RENESAS TECHNICAL UPDATE

製品分類	MPU & MCU	発行番号	TN-16C-A207A/J	Rev.	第1版
題名	R32C/121 グループ ハードウェアマニュアルの誤記訂正		情報分類	技術情報	
適用製品	R32C/121 グループ	対象ロット等	関連資料	R32C/121 グループ ハードウェアマニュアル Rev.1.10 (RJJ09B0505-0110)

R32C/121 グループ ハードウェアマニュアル Rev.1.10 において誤記がありましたので、以下のとおり訂正いたします。

図 15.2 タイマBの構成

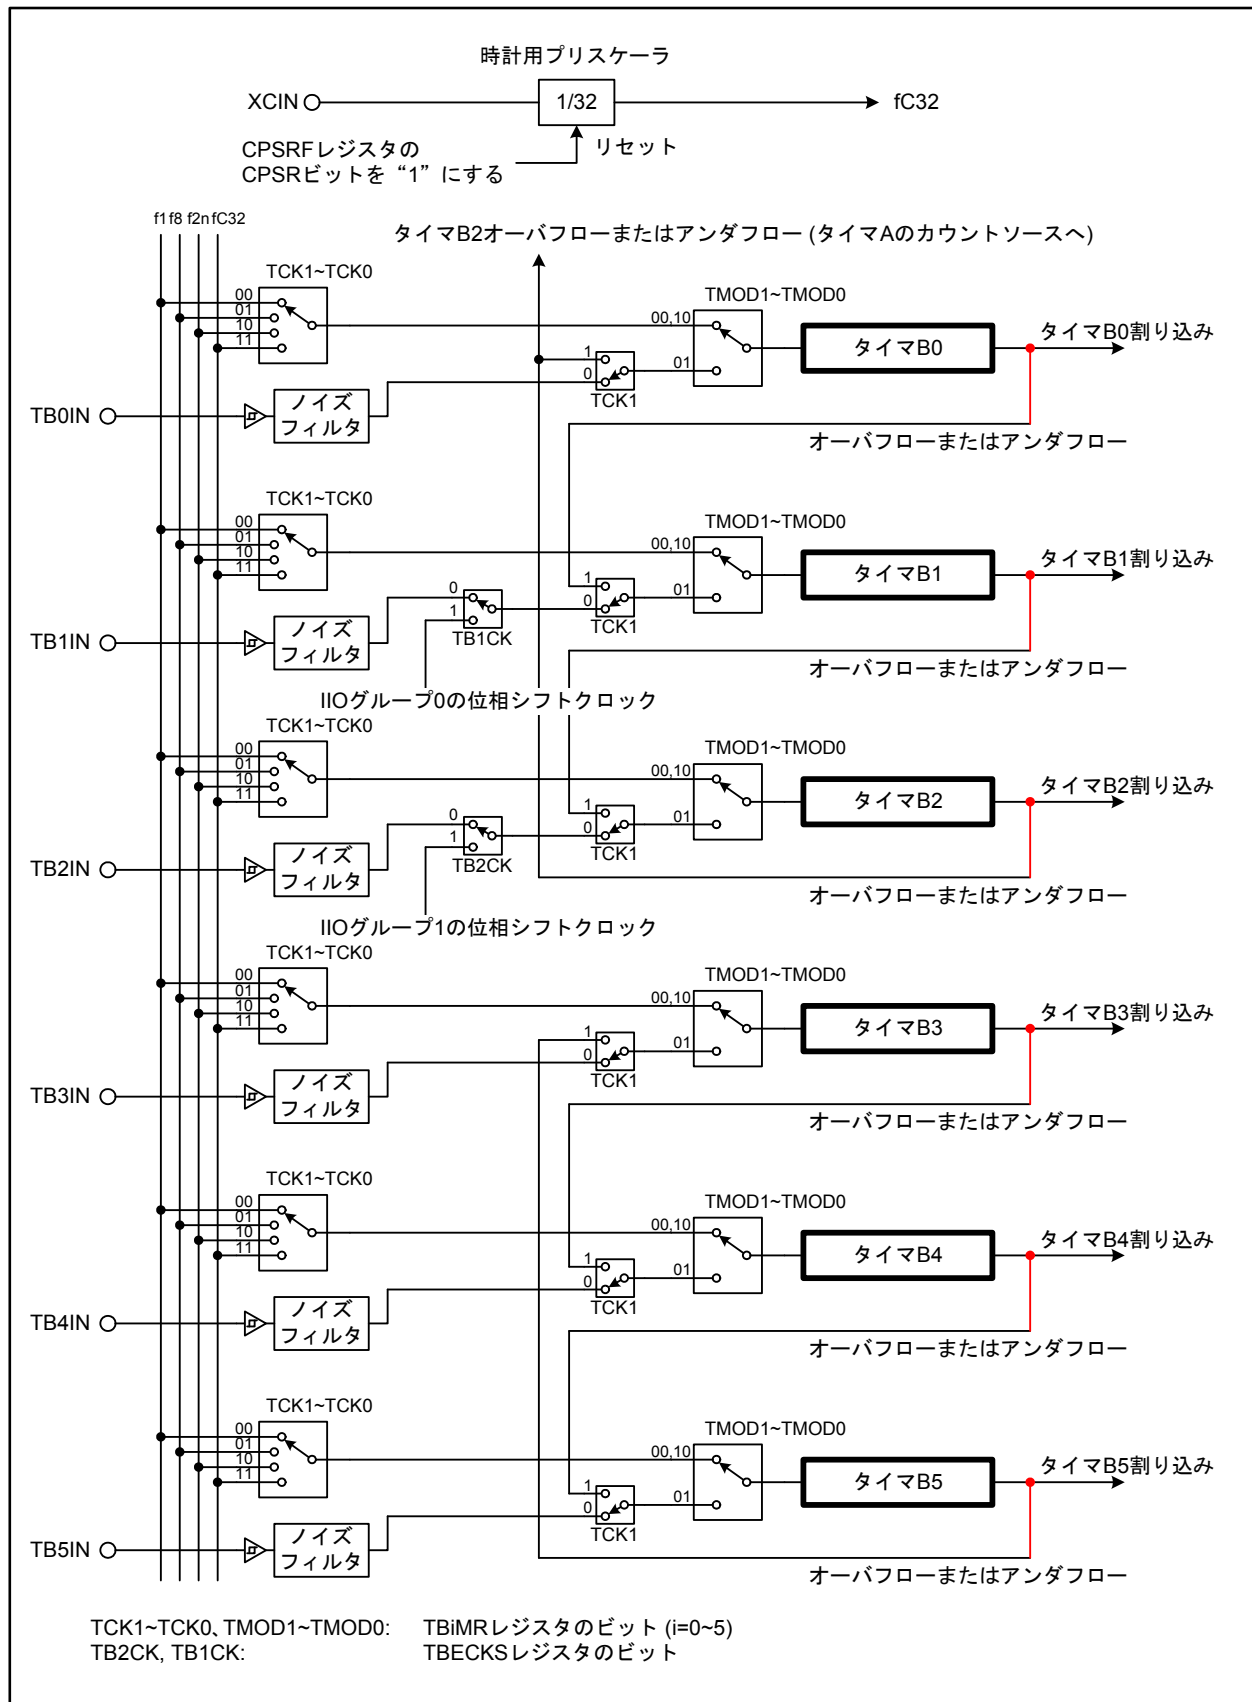
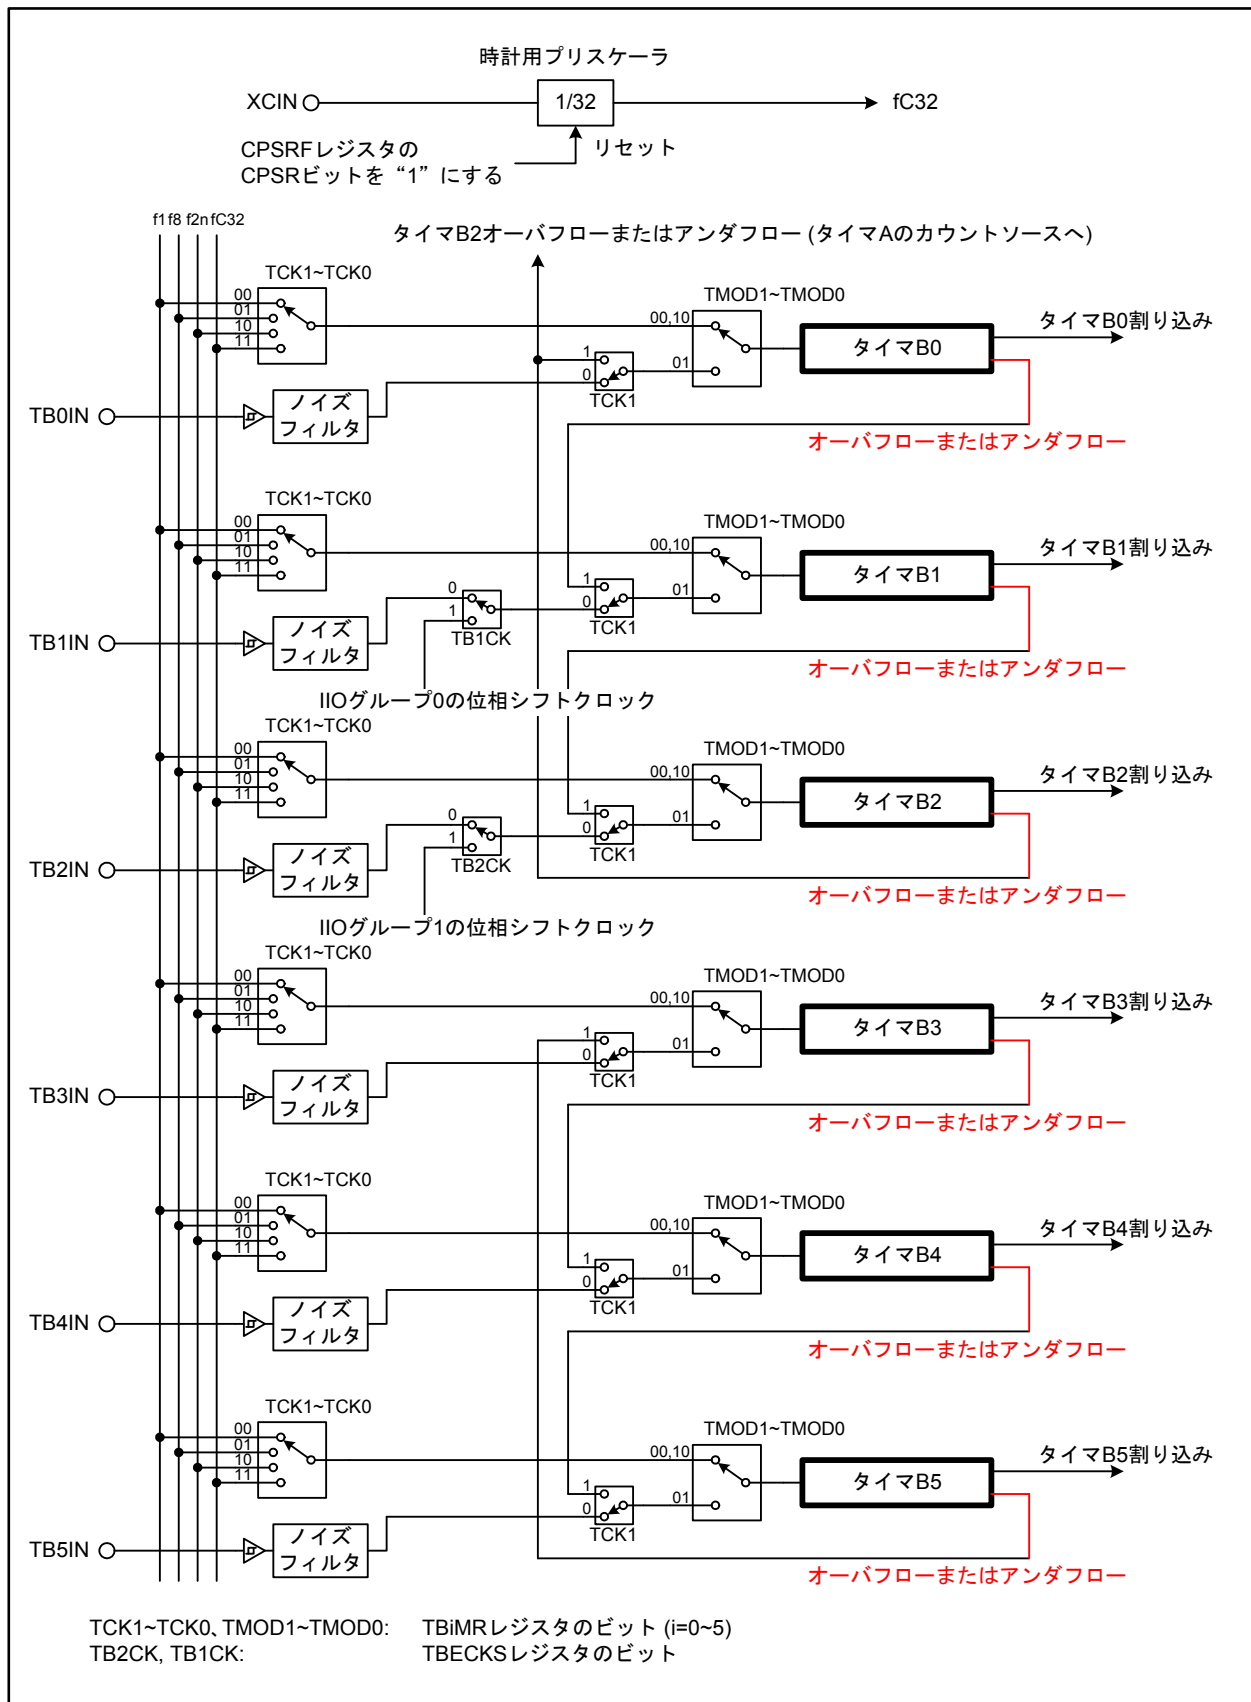
•Page 179 of 598

図15.2を以下のとおり訂正いたします。

図20.1 CRC演算回路のブロック図

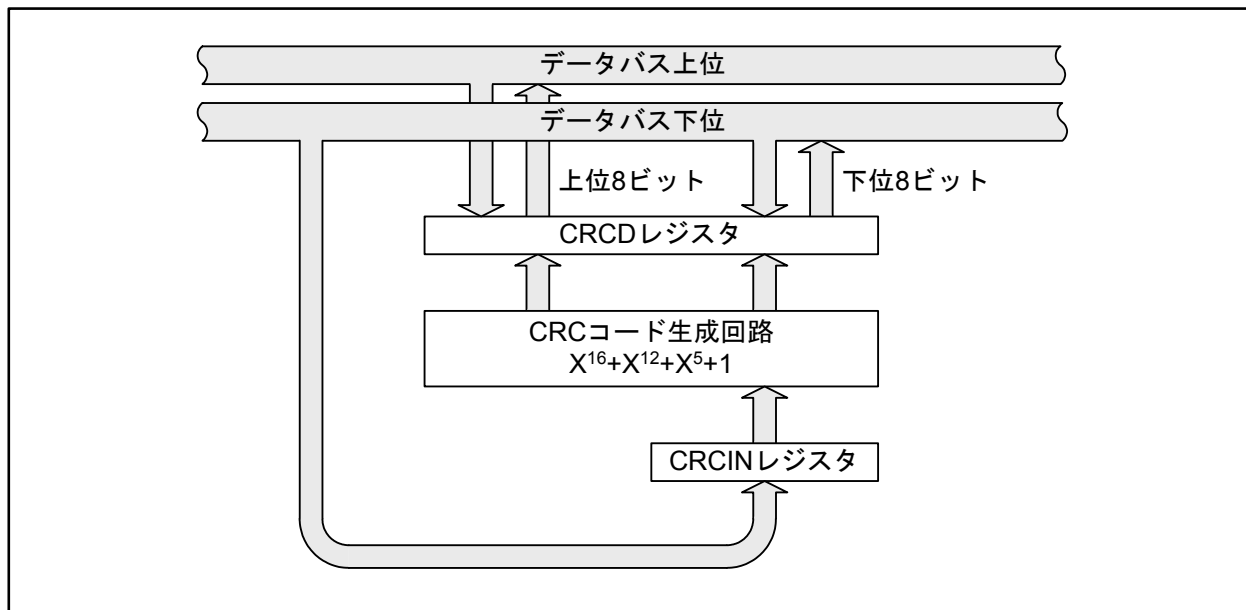
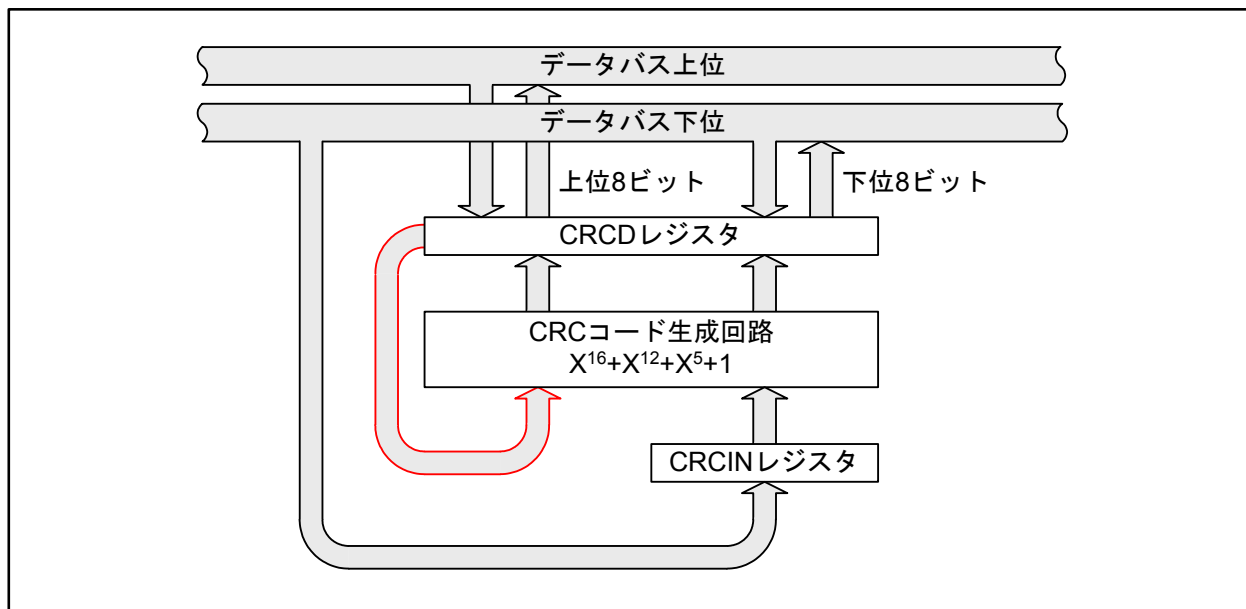
•Page 298 of 598

図20.1を以下のとおり訂正いたします。

図 24.30 ウェイトモードへ移行する前の設定例

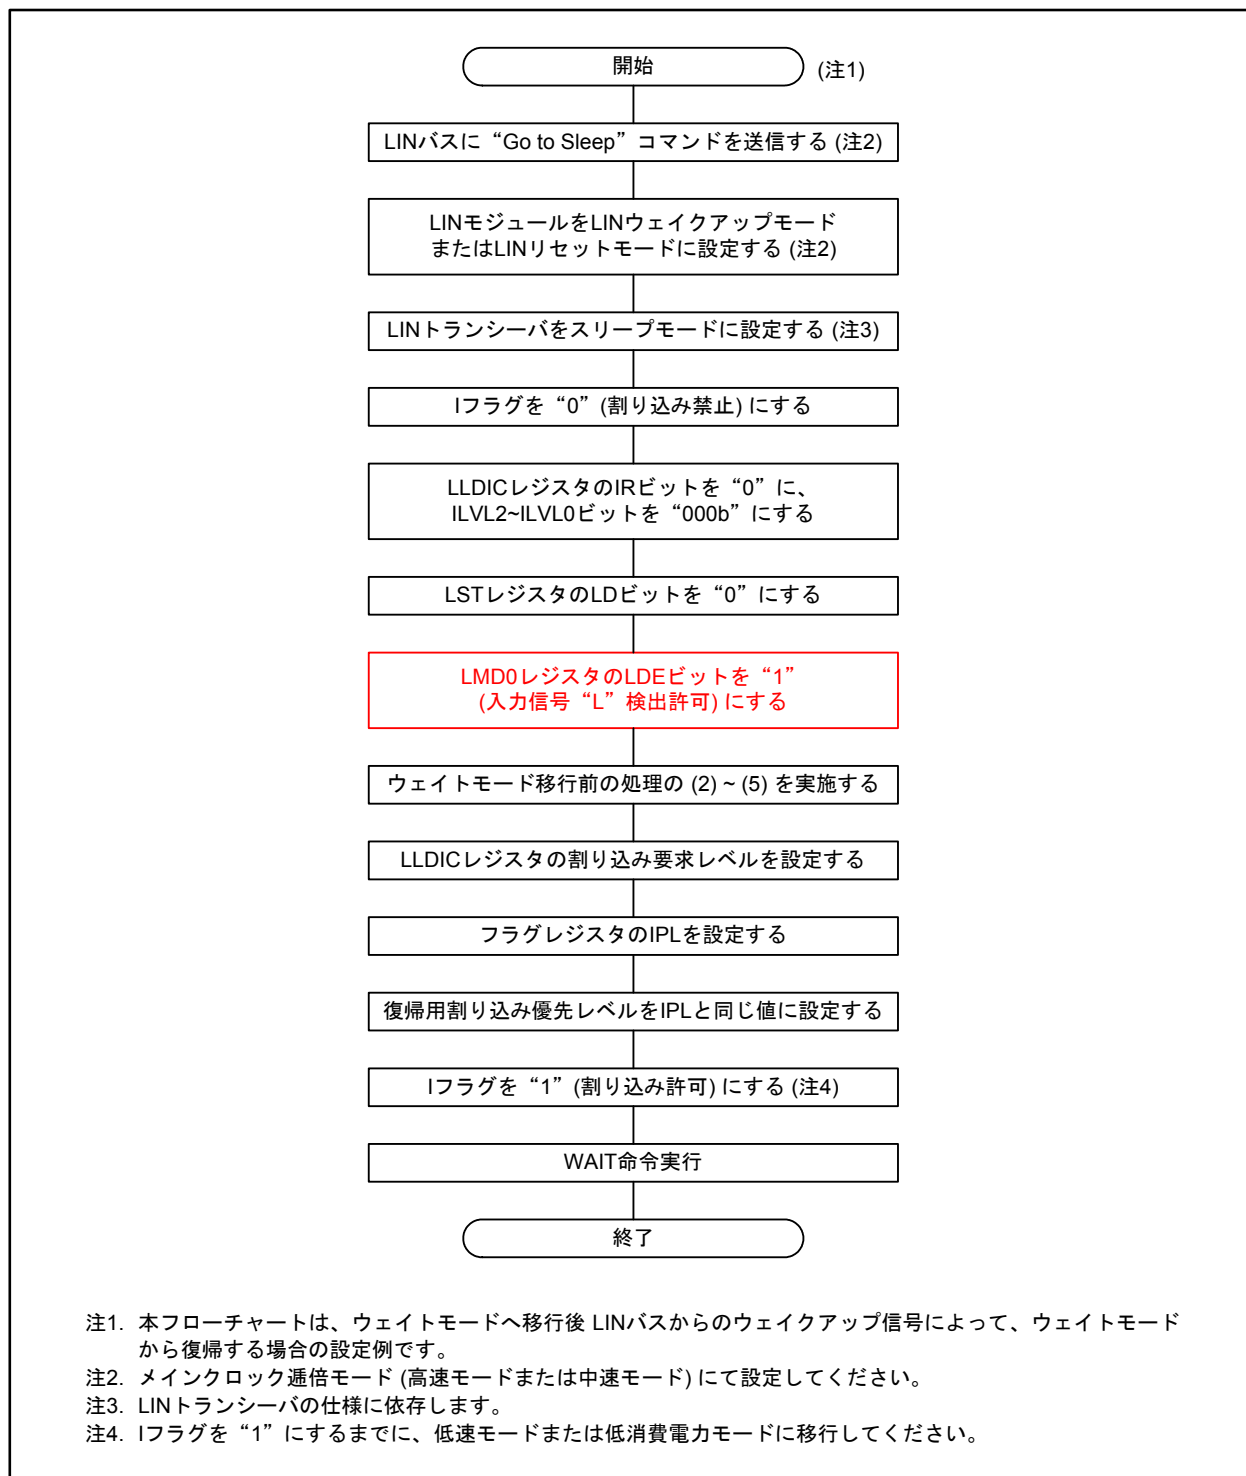
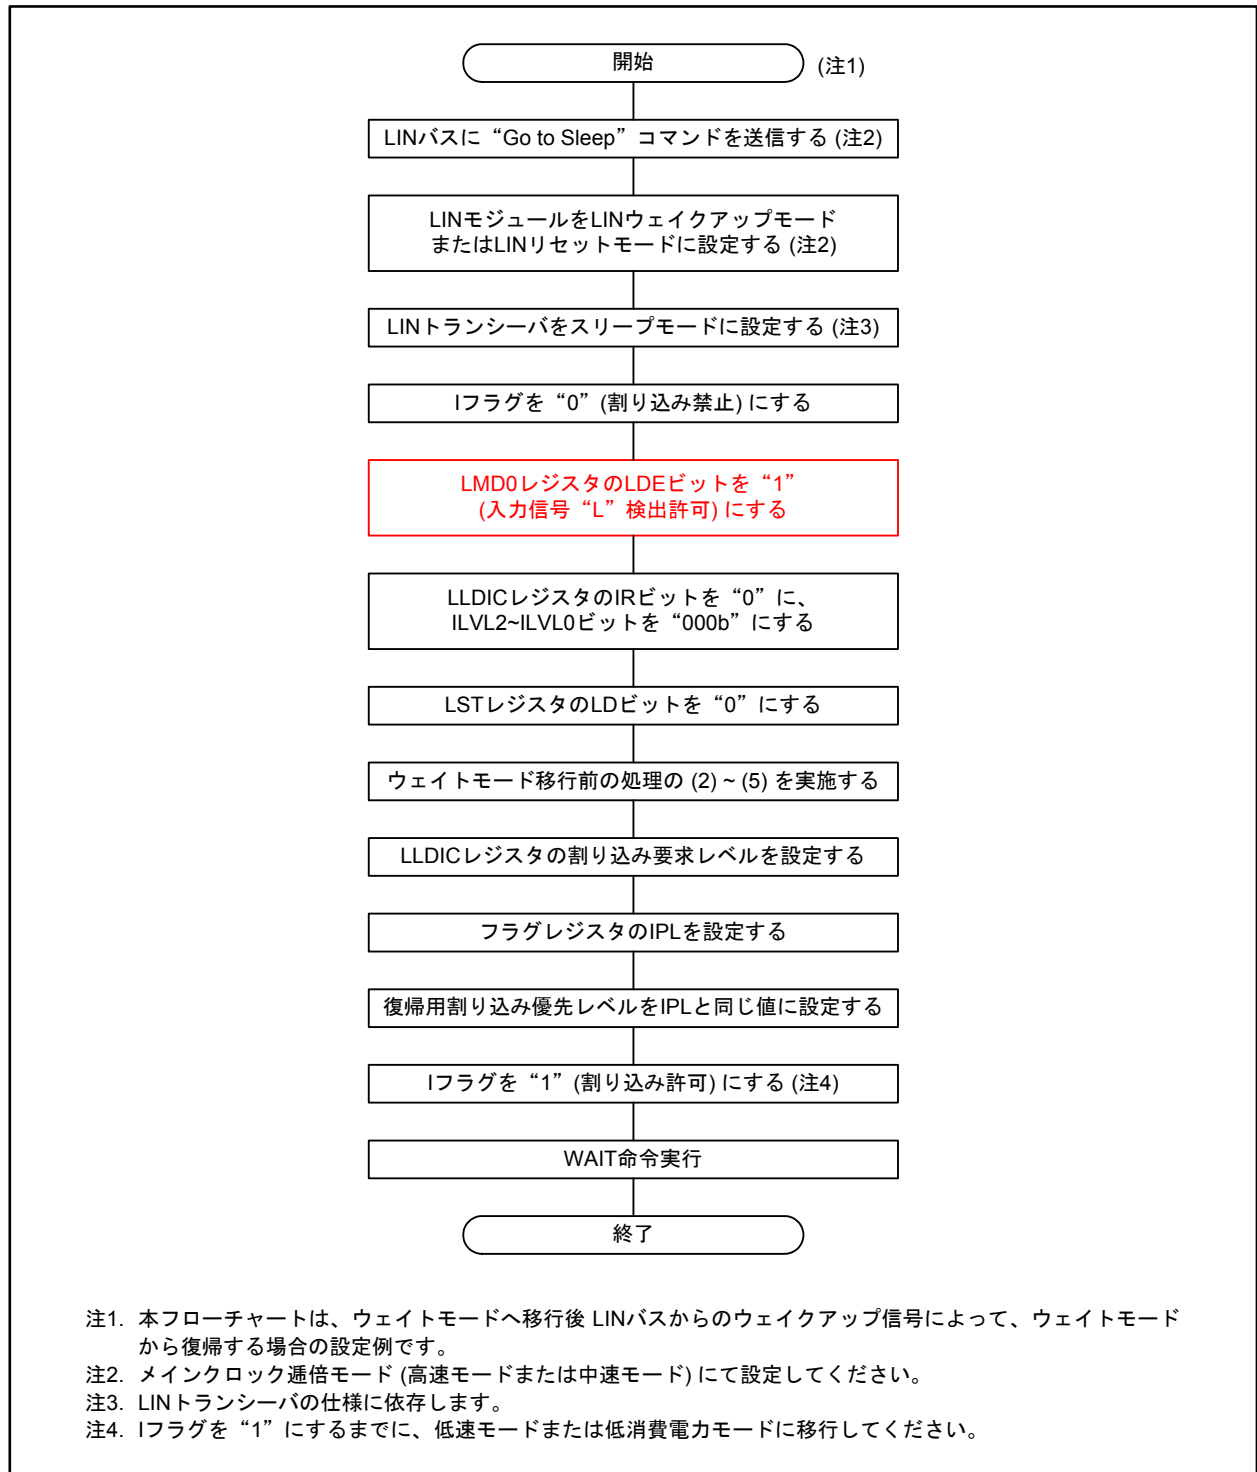
•Page 401 of 598

図24.30を以下のとおり訂正いたします。

図24.32 LINj割り込みブロック図(j=0, 1)

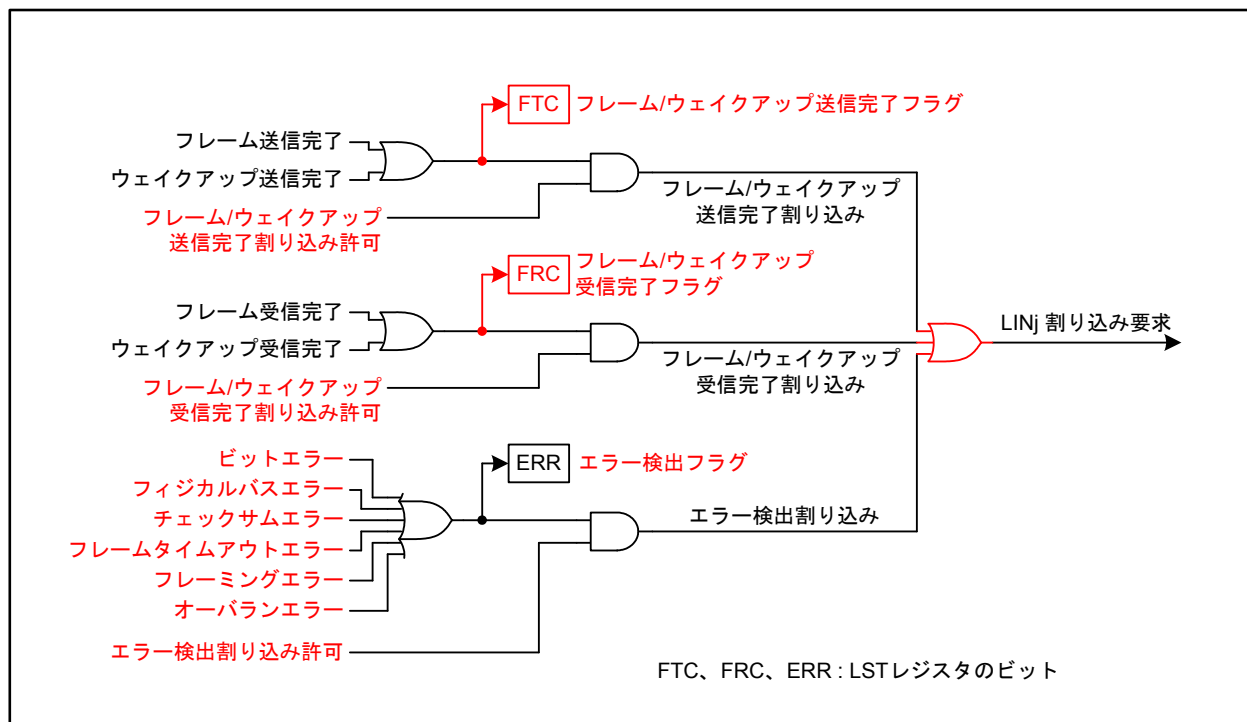
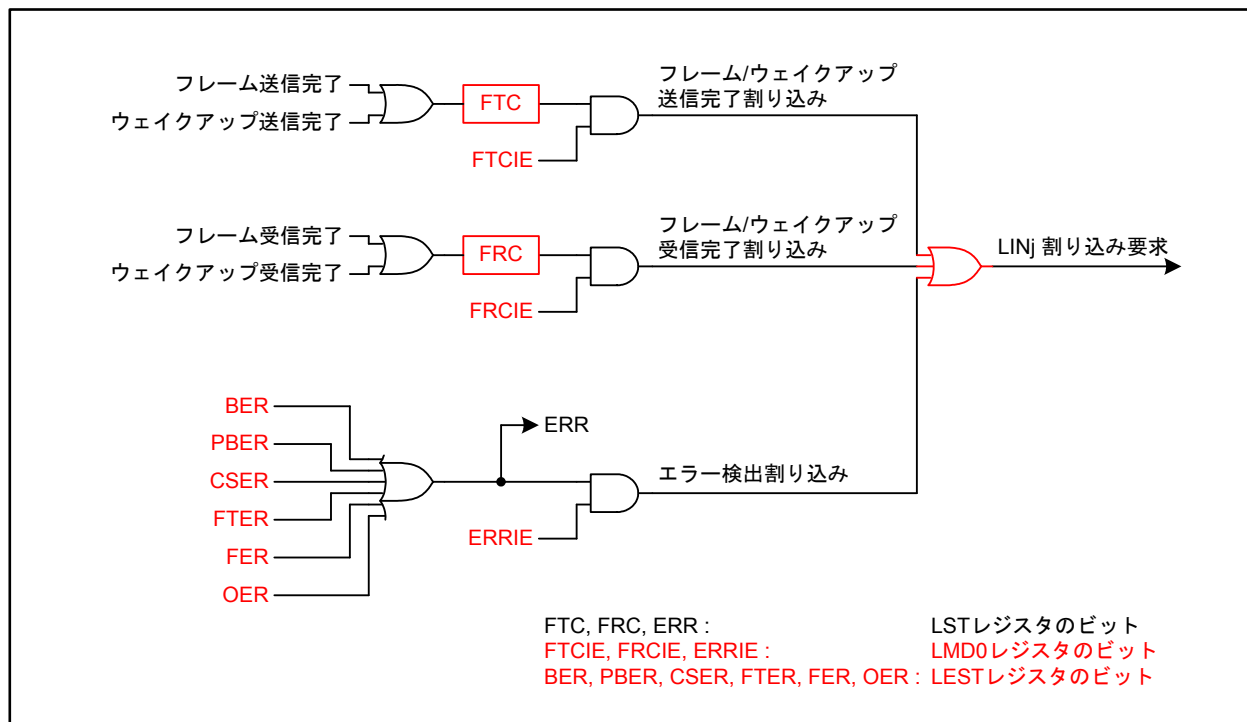
•Page 405 of 598

図24.32を以下のとおり訂正いたします。
